Avis sur le projet

Projet de centrale photovoltaïque de la société Albioma à Convenance

Commune de Baie-Mahault (97103)

N° MRAe : 2025APGUA4

Figure 3: Plan masse du projet (source étude d'impact)

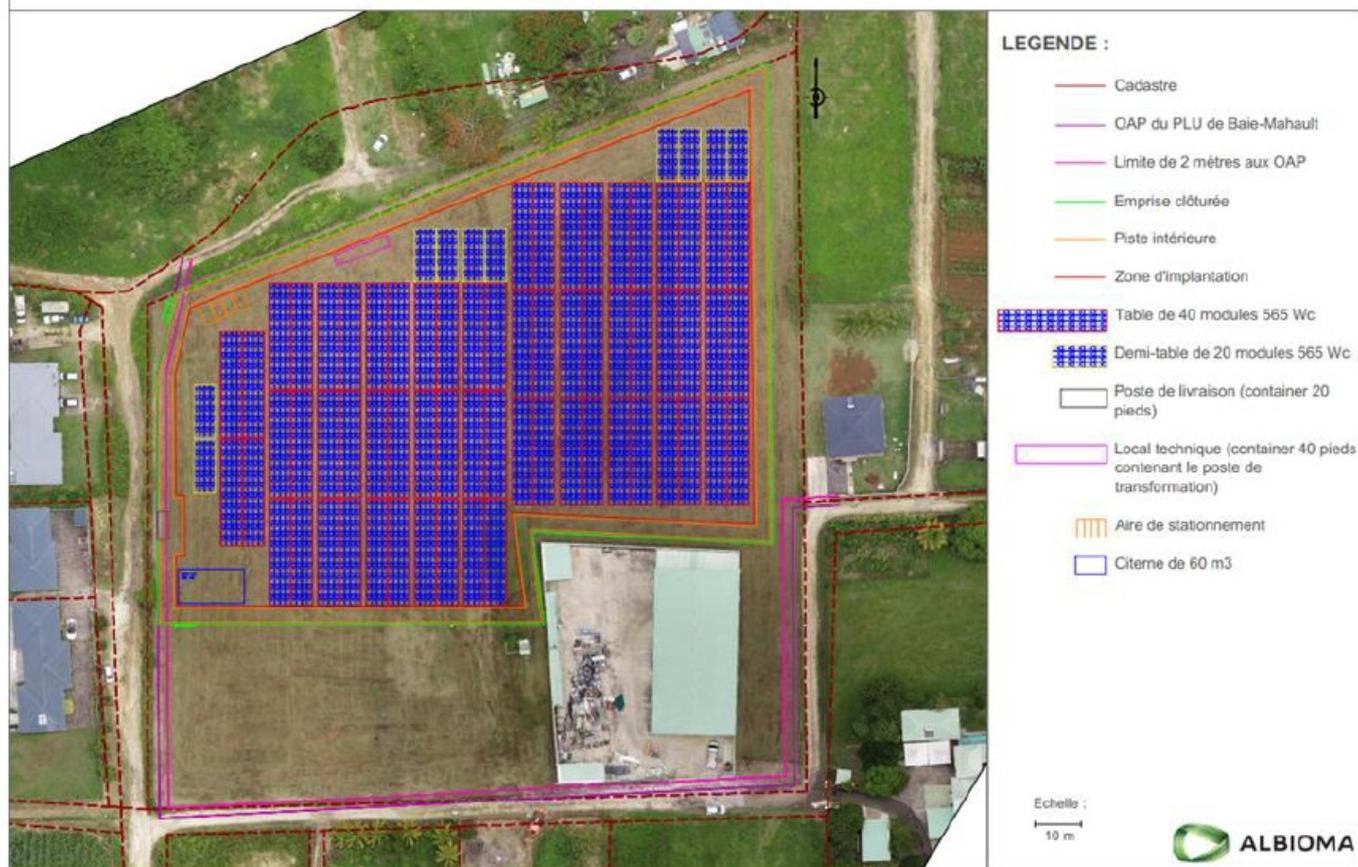
¹par exemple : l'étude mentionne un bassin de 120m³ mais le plan masse indique un bassin de 60 m³ (voir figure 18 page 34)

La MRAe insiste sur le fait que les chemins de câbles doivent être représentés sur le plan de masse, et que toute altération durable des sols non réversible devra être compensée par des

La configuration bi-plan retenue manque de précisions. Elle doit impérativement spécifier la distance inter-table au sein d'une même rangée, ainsi que la distance entre les deux tables composant le bi-plan. Elle doit également établir clairement la présence des 2 cm d'espacement entre les panneaux d'une même table, espacement qui est actuellement uniquement « envisagé » dans le dossier.

La MRAe recommande que le maître d'ouvrage complète son dossier en apportant des précisions techniques sur la configuration bi-plan des tables photovoltaïques :

- **en précisant la distance entre les tables d'une même rangée, la distance entre les deux plans du bi-plan, ainsi que la présence effective d'un espacement entre les panneaux permettant le ruissellement des eaux de pluie,**
- **en réalisant une modélisation prenant en compte ces paramètres (espacement, inclinaison, densité des modules) afin de vérifier leur compatibilité avec une reprise végétale effective et le maintien des fonctions écologiques du sol (infiltration, humidité, vie microbienne),**
- **en fournissant un retour d'expérience détaillé sur les suivis réalisés sur d'autres sites exploités en contexte antillais, afin de démontrer la faisabilité d'une gestion écologique des sols sous les modules.**
